RESPUESTA A PRIMERA ACLARATORIA.  
ESTUDIO DE IMPACTO AMBIENTAL CATEGORÍA II.

PROYECTO: CONSTRUCCIÓN DE LINEA DE DISTRIBUCIÓN ELÉCTRICA PARA LA PLANTA POTABILIZADORA JOSÉ G. RODRÍGUEZ

RESPUESTA A PRIMERA ACLARATORIA.  
ESTUDIO DE IMPACTO AMBIENTAL CATEGORÍA II.

PROYECTO: CONSTRUCCIÓN DE LINEA DE DISTRIBUCIÓN ELÉCTRICA PARA LA PLANTA POTABILIZADORA JOSÉ G. RODRÍGUEZ

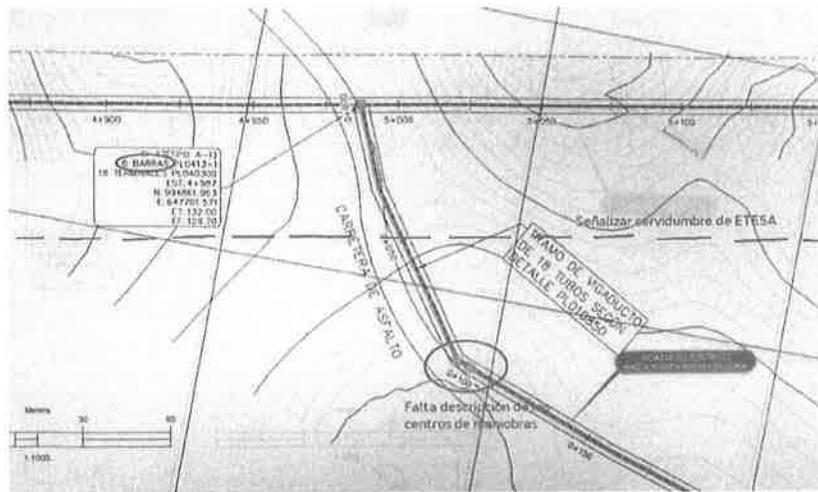
- Corregir el recorrido de los circuitos a la salida de la Subestación Burunga. Mostrar servidumbre de ETESA ante cualquier desvío.

Agradecemos la pronta actualización de los planos físicos, para la aprobación final de los mismos.

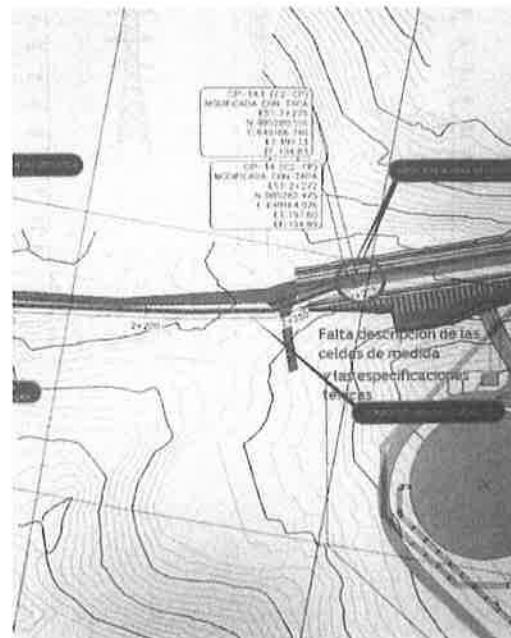
En la Hoja 8 colocar los detalles de los centros de maniobras y señalizarlo en el plano. Agregar comentario: Centro de Maniobras 4L2, protección en la línea que va hacia la planta potabilizadora y una posición libre. Mostrar servidumbre de ETESA, para establecer que los centros de maniobras estén fuera.  
No colocar barras en la trayectoria hacia los centros de maniobras, porque es entrada y salida.

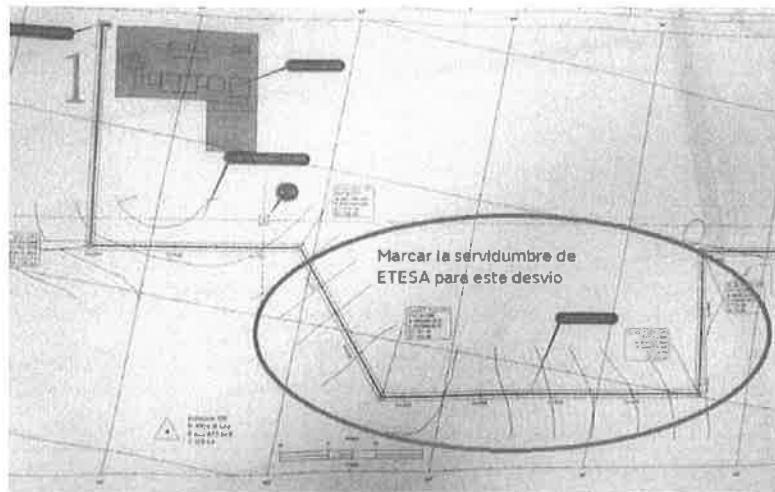
En la Hoja 13 y 39 mostrar los detalles de los puntos fronteros. Colocar las especificaciones de las celdas de medida. En los cruces con alguna línea de acueducto con la línea eléctrica, mostrar las distancias de separación de ambas viga-ductos.

Corregir el recorrido de los circuitos a la salida de la Subestación Burunga. Mostrar servidumbre de ETESA ante cualquier desvío.
